Kanton Basel-Landschaft  
Gemeinde Arlesheim

# Quartierplanung Stollenrain West

Mitwirkungsbericht

# Quartierplanung Stollenrain West - Fotoserie Bestand

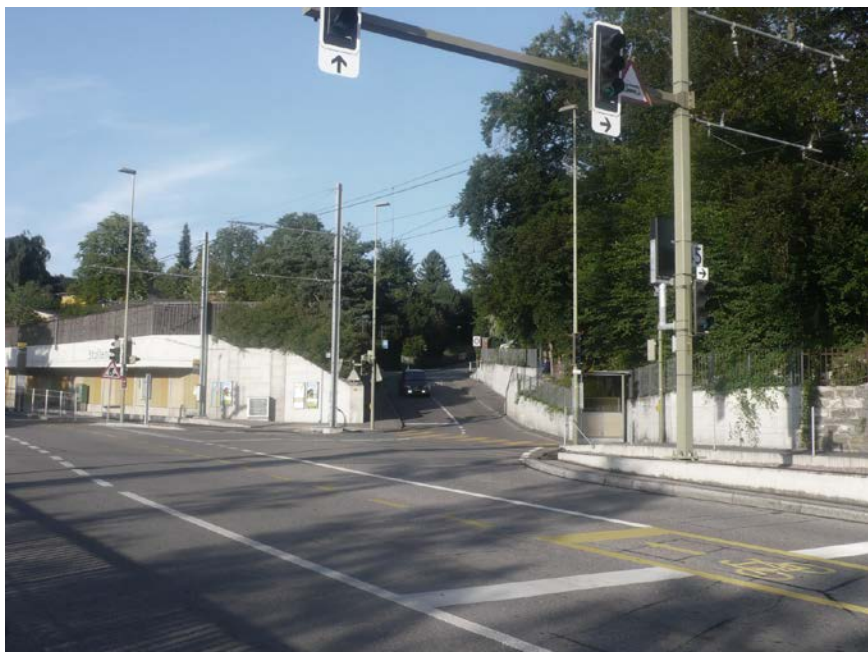
8	<b>Städtebauliche Körnigkeit</b>	AGIV	<p>Der AGIV hat eine 3D-Modellierung des Quartierplanes erstellt. Diese ergab, dass die neuen Baukörper den Massstab zur umliegenden Bebauung sprängen. Sie würden in ihrer Massigkeit die Grösse der umliegenden Gebäude um ein Mehrfaches übersteigen. Insbesondere würde sich in der Blickrichtung von der Birseckstrasse in Richtung Dorfkern eine neue Dominante bilden, welche mit ihrer Wohnnutzung keine Begründung fände. Ebenso werde die bestehende Villa durch den Baubereich C im Sichtfeld der Birseckstrasse verdeckt. Die AGIV bittet deshalb, über die Grösse der Bauvolumen und deren optischen Auswirkungen auf den Blick in Richtung Dorfkern nochmals kritisch nachzudenken.</p>	<p>Im Rahmen des qualitätssichernden Wettbewerbsverfahrens wurde ein dem Ort angepasste und verträgliche Körnigkeit und Struktur gesucht. Das Siegerprojekt zeichnet sich insbesondere durch seine Massstäblichkeit und Einordnung in die Umgebung aus. Der Fussabdruck der Gebäude bleibt innerhalb der Vorgaben zur Wohnzone W2. Die Gebäude weichen von der Hangkante zurück. Mit dem Quartierplan wird sichergestellt, dass die Böschung entlang der Hangkante und die Raumbegrenzung mittels Bepflanzung entlang dem Stollenrain erhalten bleiben müssen.</p> <p>Die Villa ist bereits heute aufgrund der Bepflanzung nicht sichtbar aus der</p>

<p>Blickrichtung Birseckerstrasse. Auf der 3D-Darstellung, die der Eingabe des AGIV beilieg, fehlt die Bepflanzung. Zudem entspricht der gewählte, "fliegende" Standpunkt nicht dem natürlichen Blickwinkel (siehe Fotos des Bestandes im Anhang).</p>
9	<b>Baukörper A und C</b>	AGIV	<p>Der AGIV begrüsst die spannenden Zwischenräume rund um die zu erhaltende Villa, die sich durch die Formen der Baubereiche ergeben. Durch das nahe Heranrücken der Baukörper A und C an die Hangkante werde die ehemalige terrassenartige Nutzung (früher Spielplatz) verunmöglicht. Der Aufenthaltsbereich werde auf die oben beschriebenen Zwischenräume begrenzt. Die Qualität der Hangkante werde nicht mehr als Aussenraum genutzt. Damit die Hangkante als Aussenraum mit schöner Aussicht genutzt werden könne, bittet der AGIV, den Baubereich C wenig und den Baubereich A um ca. 7m von der Hangkante weg zu rücken.</p>	<p>Die geplanten Gebäude werden so in die bestehende Topographie eingefügt, dass Terrainveränderungen auf ein Minimum beschränkt werden können. Dies wurde zu einem frühen Zeitpunkt anhand eines grossen Modells im Massstab 1:50 getestet. Die Gebäude weichen 7m (Gebäude A) und 6.5m (Gebäude C) von der Hangkante zurück. Die Gebäudeabstände sind so gewählt, dass bei bestmöglicher Wohnhygiene und Privatheit, die Parklandschaft mit dem Baumbestand durch die Überbauung durchläuft und ihren fließenden Charakter behält. Die Aufenthaltsbereiche sind gezielt in die Parklandschaft integriert. Die privaten Sitzplätze bleiben bewusst auf die Loggien innerhalb der Gebäudevolumen beschränkt.</p> <p>Die Schattenstudie wurde anhand des Geländemodells und eines anerkannten Simulationsprogramms (Cinema 4D) nachvollzogen. Mit dem 31. März wurde das gleiche Datum gewählt wie bei der Eingabe der IG. Das Ergebnis zeigt, dass die Liegenschaften Sonnenweg 9 und 11 am 31. März morgens bis ca. 9.30 Uhr</p>
